SATZUNG DER GEMEINDE OSTSEEBAD ZINNOWITZ ÜBER DIE

3. ÄNDERUNG DES BEBAUUNGSPLANES NR. 6 „STRANDPROMENADE“

FÜR DAS TEILPLANGEBIET 8 - STRANDNAHVERSORGUNG

B E G R Ü N D U N G

PLANZEICHNUNG (TEIL A)
M. 1 : 1.000

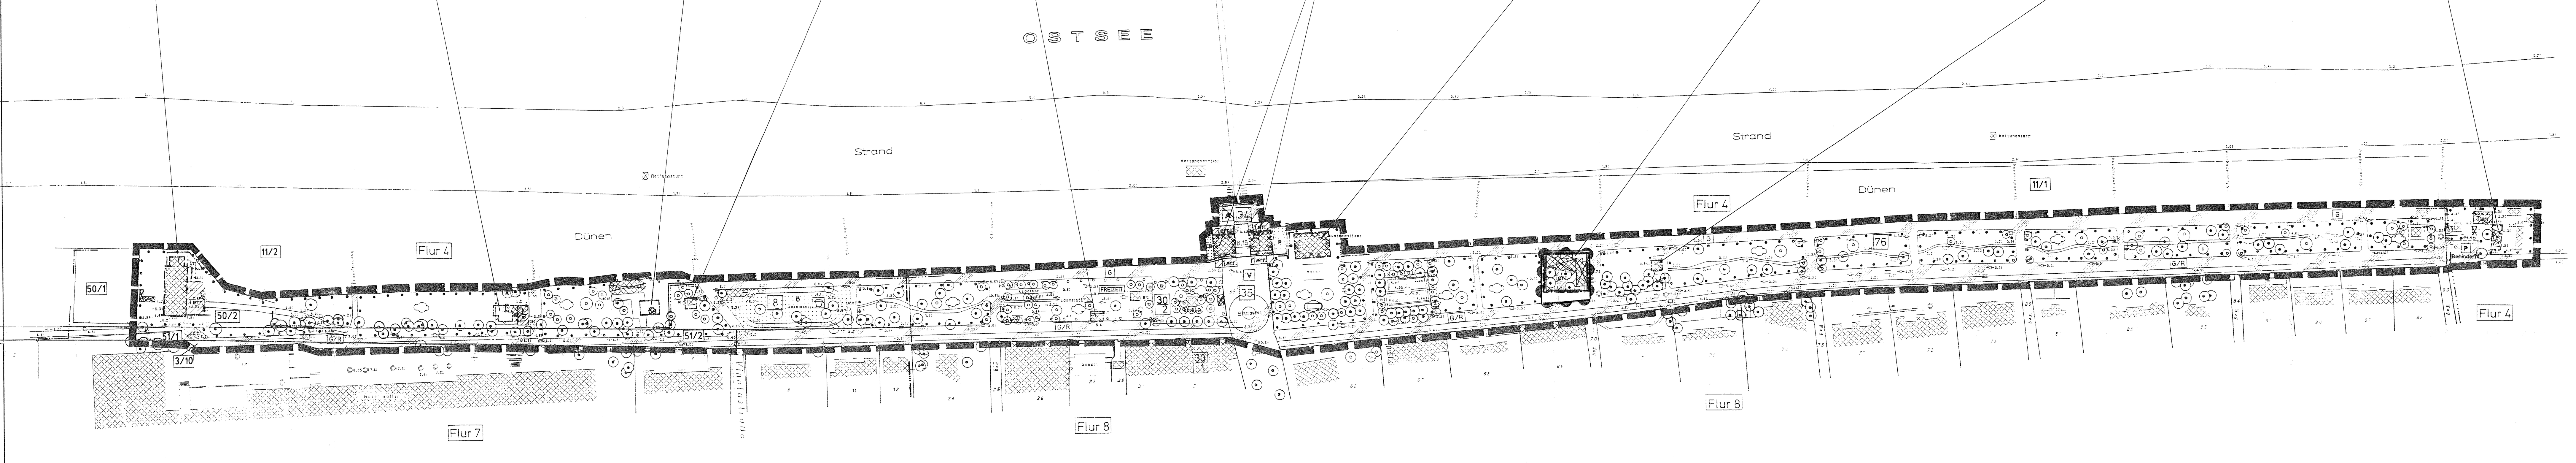
SO Fremd	I TH 9,20 m ü. HN *FH 12,00 m ü. HN*
GR 200 m²	/
o	/

Inhalt der 3. Änderung des Bebauungsplanes Nr. 6 „Strandpromenade“ sind ausschließlich die Änderungen im Teilplangebiet 8.
In der Planzeichnung ist das Teilplangebiet 8 als Geltungsbereich der 3. Änderung des Bebauungsplanes Nr. 6 gekennzeichnet.
